Objet : Opposition – Enquête publique – Projet de lotissement (17 logements) et ouverture de voirie – Parcelles 304A & 304C – Tourinnes-la-Grosse

Réf. dossier : MC/-1.88.511/PU CoDT-554/2025/S364523

COMPLÉMENT ACTUALISÉ – ENQUÊTE PUBLIQUE DU 18 AOÛT AU 18 SEPTEMBRE 2026

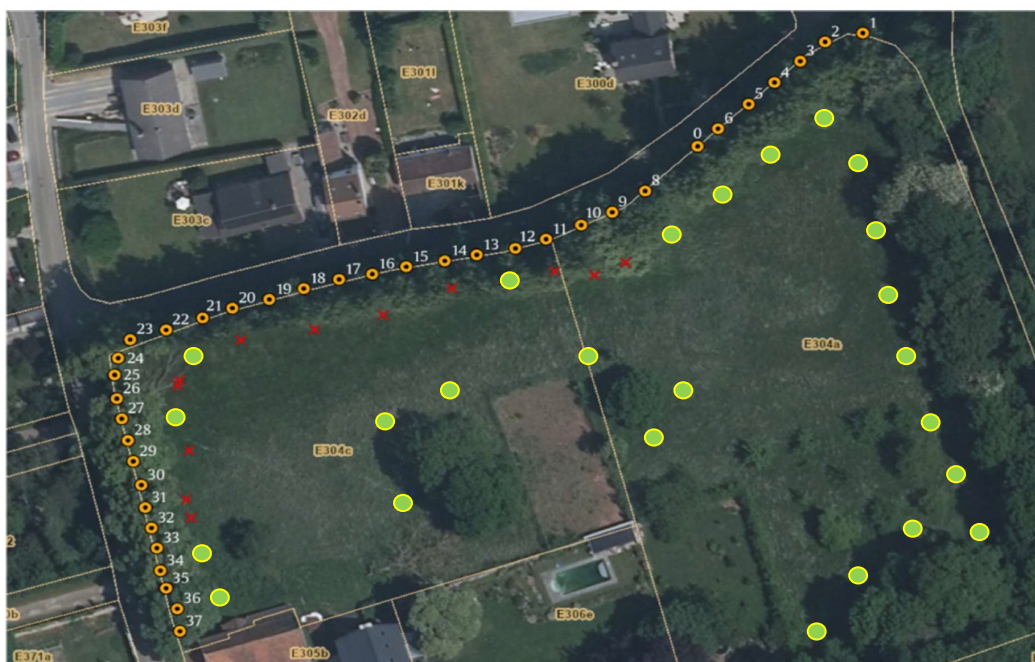
Le défaut principal subsiste du côté de la rue Basse Collin. L'alignement arboré qui la borde, par sa longueur, le nombre de sujets qui le composent et sa perception depuis l'espace public, impose une vérification formelle de sa qualification au regard des critères applicables aux allées et alignements du CoDT, ainsi que de la qualification individuelle des

arbres remarquables concernés. Les houppiers réels débordent largement la représentation portée aux plans et les systèmes racinaires demeurent sous-estimés.

Extrait : rapport Dryade. Points verts matérialisant les emplacements qui auraient dû, ou devraient encore, faire l'objet d'investigations complémentaires.

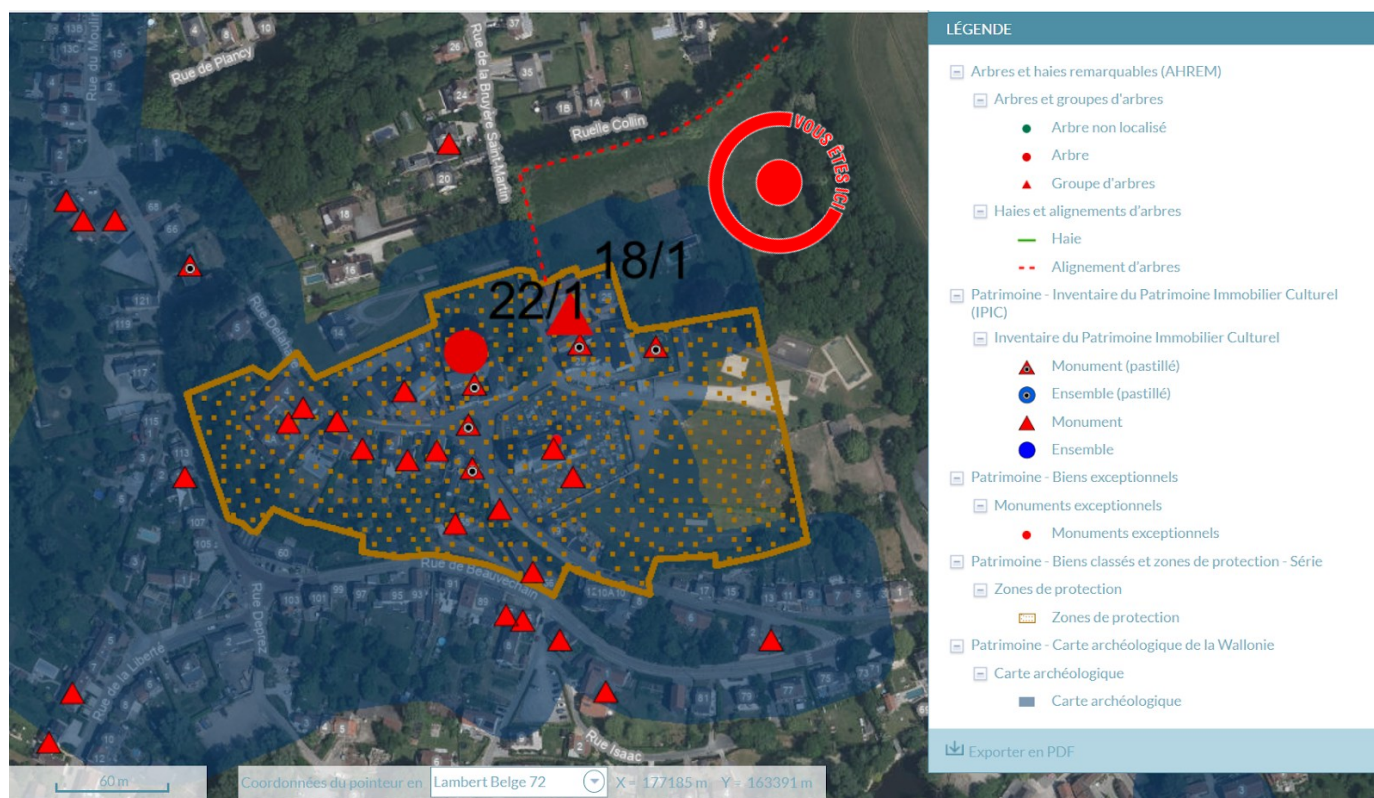
L’étude Dryades ne peut être comprise comme une validation générale du projet : elle ne porte que sur une partie des arbres, ne documente pas le chevelu racinaire ni les racines fines et plusieurs sondages mettent en évidence des racines importantes au-delà de 9 m. La cartographie publiée ne représente pas le tracé complet des investigations ; les secteurs non fouillés restent donc sans démonstration. Les conditions de chantier (plaques, charges, protection des houppiers, du sol et des racines, contrôle avant/pendant/après travaux) ne sont pas définies de manière suffisamment opposable. Un avis écrit et actualisé du DNF sur les plans 2026, l’Annexe 7, l’étude Dryades et les conditions de chantier reste également nécessaire.

Extrait : Plan masse 2026 – Relevé contradictoire du stationnement

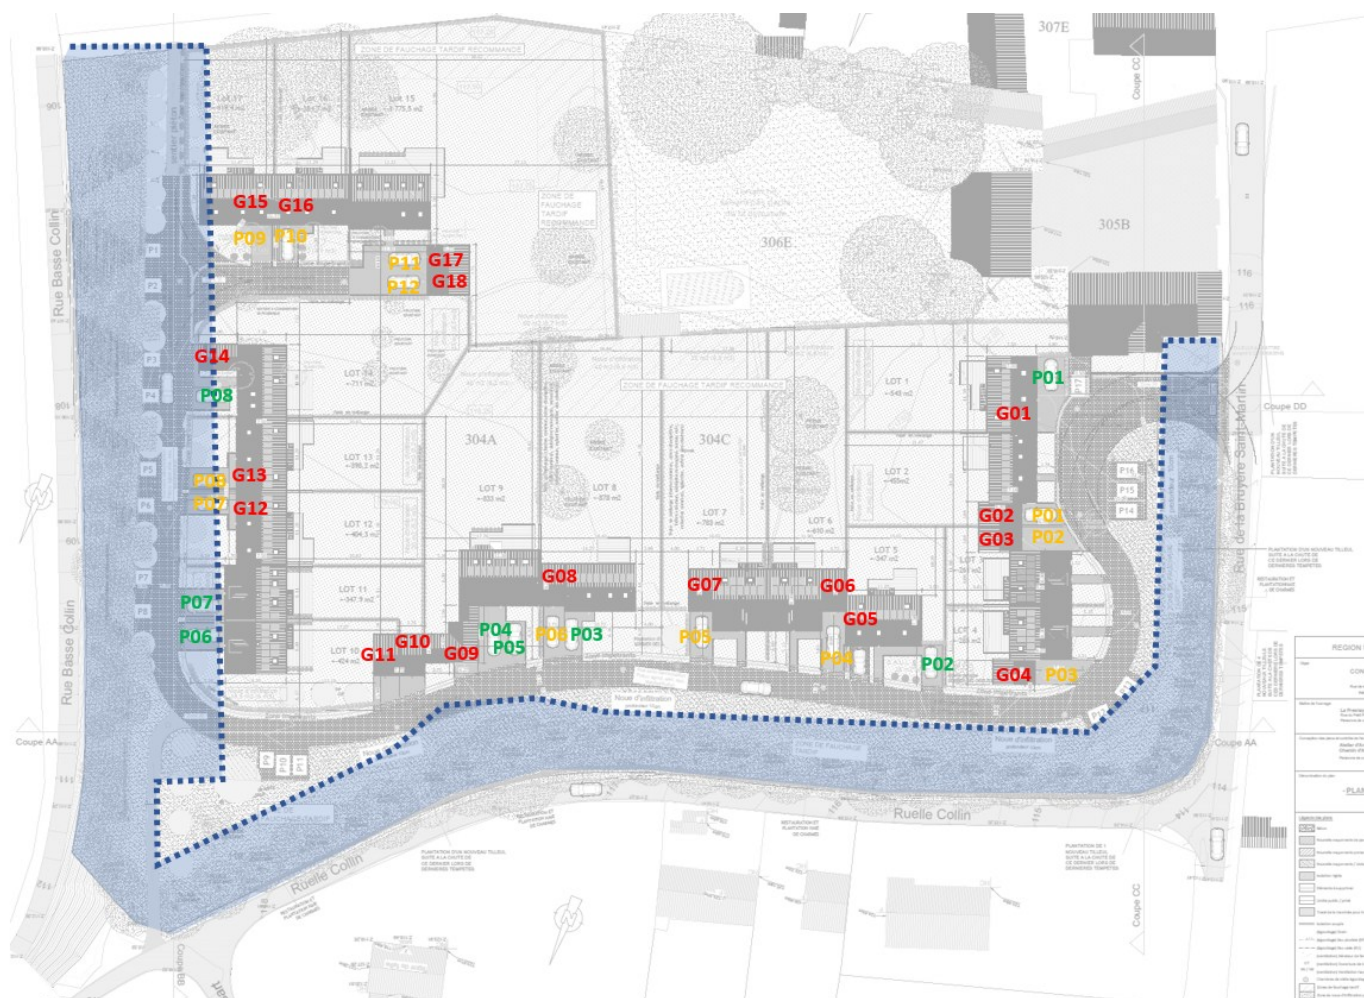
Le plan masse ne permet d'identifier que 55 emplacements : 18 garages, 20 places privées extérieures et 17 places publiques. Parmi les 20 places privées extérieures, 8 apparaissent directement fonctionnelles et 12 restent à démontrer au regard de leur disposition, de leur indépendance et des espaces de manœuvre. On repère donc 43 emplacements directement effectifs au plan (18 garages + 8 places extérieures + 17 publiques), auxquels pourraient s'ajouter 12 emplacements sous réserve de démonstration. Les places publiques doivent rester disponibles pour visiteurs, livraisons et services, et les garages ne peuvent être assimilés automatiquement à une place automobile disponible en permanence lorsqu'ils servent aussi au rangement des vélos et aux fonctions annexes du logement.

> Soit 43 stationnement effectifs: 26 privés (garage et places extérieures) + 17 emplacements publics auxquels peuvent s'ajouter 12 emplacements incertains

Type	Longueur (L)	Largeur (l) marquage non compris	Largeur libre pour la manœuvre (v)
En bout à bout	6 m	2 m	3 m
En bataille	5,25 m	2,5 m	5,5 m
En épi (angle de 60°)	5,25 m	2,65 m	4,5 m

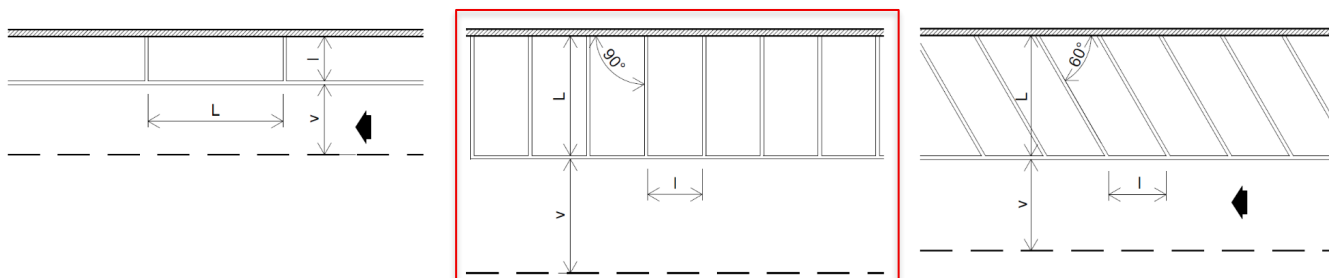
La largeur de 4 m pose un problème plus large que les seules manœuvres de stationnement. En circulation à double sens, elle ne permet pas le croisement normal et simultané de deux véhicules sur l'ensemble du tracé et suppose des attentes ou des zones de dégagement qui ne sont pas clairement identifiées. La difficulté est accrue pour les camions de collecte, les véhicules des services techniques et les secours: lorsqu'un tel véhicule occupe la chaussée, le croisement avec un véhicule venant en sens inverse devient impossible ou extrêmement contraint. Une largeur de 4 m peut correspondre à une largeur libre minimale de passage pour certains véhicules d'incendie ; elle ne démontre pas le fonctionnement d'une voirie confortable à double sens. L'avis officiel des services de secours et une analyse de giration complète restent indispensables.

Source : [Séurothèque](#) - Dimensions courantes du stationnement (en bataille : 5,25/5,50 + 5,50m manœuvre)

Voirie avec zone de parking - Coupe A-A'

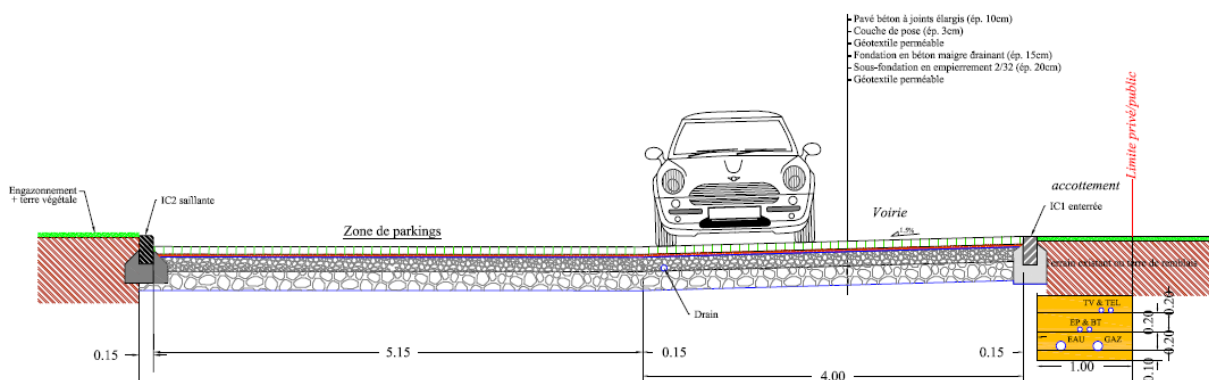
Extrait : A6 profils voirie – stationnement 5,15m et voirie 4m hors la bonne pratique est de min 5,25m(5,50m) de stationnement et 5,50m de voirie (manœuvre).
